Saksnummer	Utvalg/komite	Dato
380/2016	Fylkesrådet	22.11.2016

Høring - Endret konsesjonssøknad Heståga/Troåga kraftverk og Mårberget kraftverk - Beiarn kommune

Figur 2 viser ny prosjektskisse av Mårberget kraftverk til venstre, og opprinnelig prosjektskisse til høyre. Grønn linje viser grensa til Saltfjellet-Svartisen nasjonalpark.

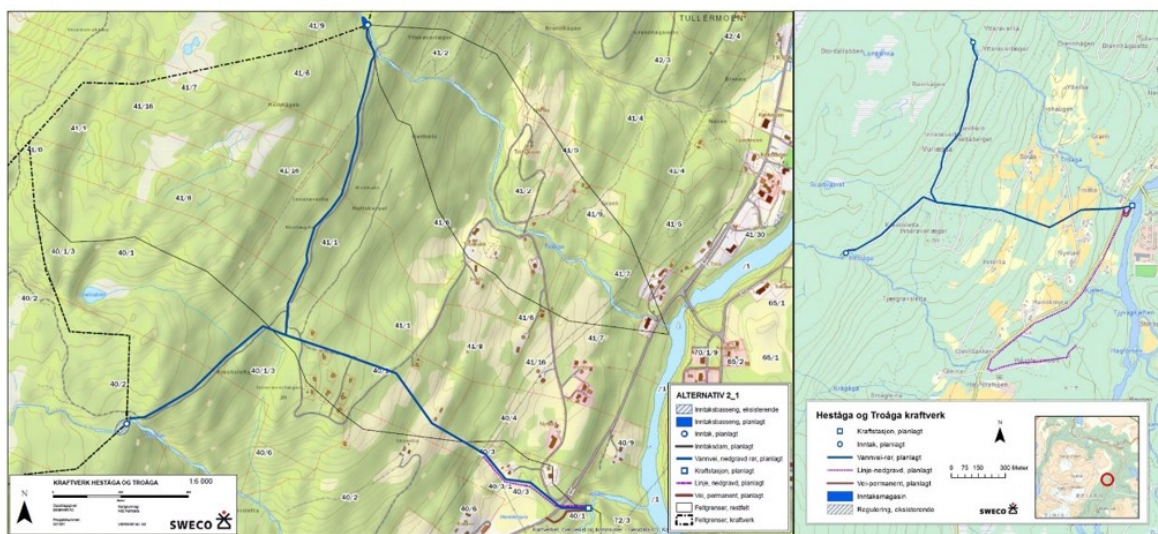
Ny søknad for Mårberget kraftverk endrer plasseringen av inntaket fra 786 moh til 863 moh. I tillegg vil Norsk Grønnkraft (NGK) flytte borehullet i fjellet 200 m lengre opp enn planlagt. Dette vil medføre at anleggsveien opp til borehullet forlenges tilsvarende. Anleggsveien var i utgangspunktet planlagt som midlertidig, men NGK vil nå bevare anleggsveien som

«kjøresterkt terreng» med bakgrunn i et ønske om dette fra grunneieren. Endringene vil føre til en økt kraftproduksjon fra 10,3 GWh til 12,1 GWh årlig.

Elva renner i en trang og utilgjengelig kløft som er lite synlig for omverdenen på inntaksstedet, sannsynligvis vil ikke inntaket være synlig fra noen kant før man er 50-100 m unna. Dam/inntak er tenkt som en minimal konstruksjon uten noe særlig oppdemt areal. Planlagt høyde på dammen er ca. 1,5 – 2 m og lengde på 7-8 m.

Det er nødvendig med anleggsvei for å komme opp med borerigg, samt inntransport av rør og omfyllingsmasser til rørtrase. Vei ønskes bevart som kjøresterkt terreng av grunneier til fremtidig skogsdrift. Lengde på ny vei som må bygges er ca. 900 m.

NGK har ikke forklart noen nye konsekvenser av endringene. Endringene er små, så konsekvensene vil trolig være begrenset. Opprinnelig inntaksdam var planlagt 500 m fra grensa til Saltfjellet – Svartisen nasjonalpark. Ny plassering er lengre nord, derfor blir ikke

endringen stor, ny avstand til nasjonalparken er ikke oppgitt. Reduksjonen av inngrepsfrie områder blir noe større av endret inntaksplassering. I reindriftrapporten som ble utarbeidet i forbindelse med Beiarnpakka kom det fram at inntaket vil ligge i grenseområdet til et kalvingsområde av stor verdi. NGK har uttalte i svar til høringsuttalelsene at de vil legge anleggsperioden utenom kalvingstia. Ny inntaksplassering er fremdeles i en bratt og lite tilgjengelig kløft for både mennesker og rein, og dammen vil ikke bli synlig før man står på kanten av kløfta.

Øvre del av rørgata vil ligge i områder som er mye brukt av rein både vår og høst og var vurdert til å ha *middels verdi* i reindriftrapporten. I konsesjonssøknaden ble det opplyst at det var funnet to rødlistede arter (sotbeger og bakkeløk) av verdien *nær truet* i tiltaksområdet. Hvis området tilrettelegges for skogsdrift kan det medføre konsekvenser for reindrifta og de rødlistede artene.

Fylkesråden tilrår fylkesrådet å opprettholde vedtaket om å anbefale NVE å gi konsesjon til Mårberget kraftverk. Det er positivt at endringene vil medføre en økt kraftproduksjon. Fylkesråden mener at NVE må vurdere konsekvensene for reindriften og de rødlistede artene av å etablere en permanent skogsbilvei for framtidig skogsdrift.

1. Fylkesrådet opprettholder sitt vedtak, og anbefaler NVE å gi konsesjon til Mårberget kraftverk med følgende forutsetninger:
 - a. NVE må vurdere konsekvensene for reindrift og rødlistearter (sotbeger og

- bakkeløk) før det gis tillatelse til å etablere en permanent skogsbilvei for framtidig skogsdrift i tiltaksområdet.
- b. Inntaket må utformes på en slik måte at det er tilpasset landskapet, og lite synlig slik at området fremstår som mest mulig uberørt.

- c. Anleggsperioden må legges utenom kalvingsperioden for rein.
2. Fylkesrådet trekker innsigelsen til Heståga/Troåga kraftverk, da endringene i stor grad imøtekommer bakgrunnen for innsigelsen.
